Detaljplan Lindås barnehage - 2.gangs handsaming - Eigengodkjenning av plan - planID 1263-201803

Framlegg til detaljplan for Lindås barnehage vert fremja av Norconsult på vegne av tiltakshavar Lindås kommune ved Eigedomsavdelinga. Planområdet ligg sentralt på Lindås, er om lag 10 da og omfattar eigedom gnr 108 bnr 283 mfl. Oppstart av planarbeidet vart annonsert 3.5.2018 og informasjonsmøte vart gjort i Lindåshallen 9.5.2018.

d. Fortau langs FV398

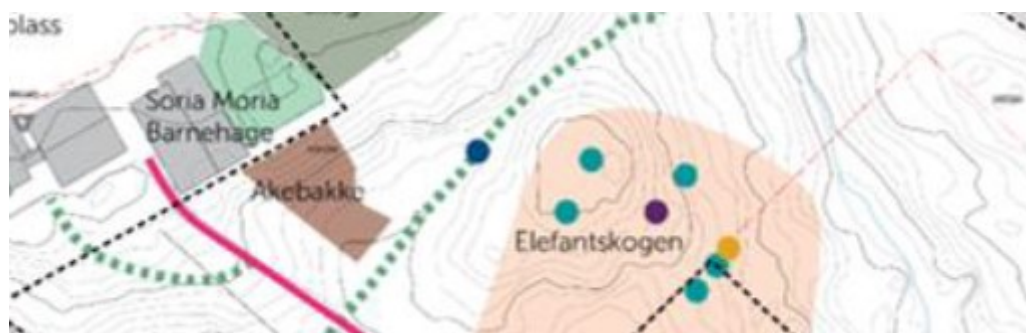
Sørover frå avkøyrsla til barnehagen er det lagt inn fortau (o_SGS) som ein ikkje har teke stilling til skal byggjast no. Planmessig vil denne planen erstatte delar av planen «Riksveg 568 gjenneom Lindås tettstad», og gje eit samhengjande fortau eit stykke sørover. Samstundes er der ikkje planer for eller initiativ til realisering av dette planområdet.

Vegstrekket ned mot Haugtun samfunnshus er beint og oversiktleg. Sjølv om det kan vere ei viss auke i bruk av denne delen av vegen knytt til barnehagen ser ein ikkje at det kan vere rimelig å leggje krav om realisering av fortau eller GS-veg knytt til barnehagen. Ein kan fremja standpunktet om trafikksikring, men omfanget av krav om rekkjegløgje må og stå i høve til den aktivitet tiltaket kan eller vil føre med seg

Utsnitt frå VA-rammplan (flaumvegar)

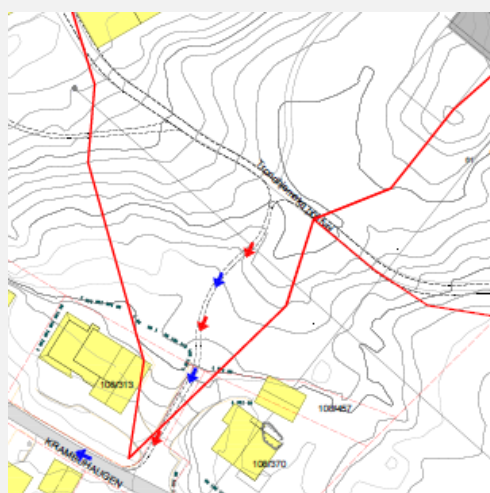
Søndre eller indre del av planområdet er delt av ein liten haug slik at naturleg overflateavrenning har to retningar.

Den delen som vender mot Prestelva er for så vidt enkel og handtere, men som og nokre av innspela tek opp er det ei eksisterande utfordring og problemstilling knytt til overflatevatn i Krambuhaugen (sjå utsnitt).

Tiltakshavar er inneforstått med at ikkje kan lede meir vatn eller opparbeide flater som aukar avrenninga. Det må gjerast avbøtande tiltak i samband med gjennomføring av planen for barnehagen som forbetrar tilhøve i området.

Sjølv om noko av volumet kan gå til fordrøyning ser tiltakshavar at det kan gjerast tiltak som førar meir av vatnet til Prestelva. VA-rammeplanen vert oppdatert knytt til overflatevatn.
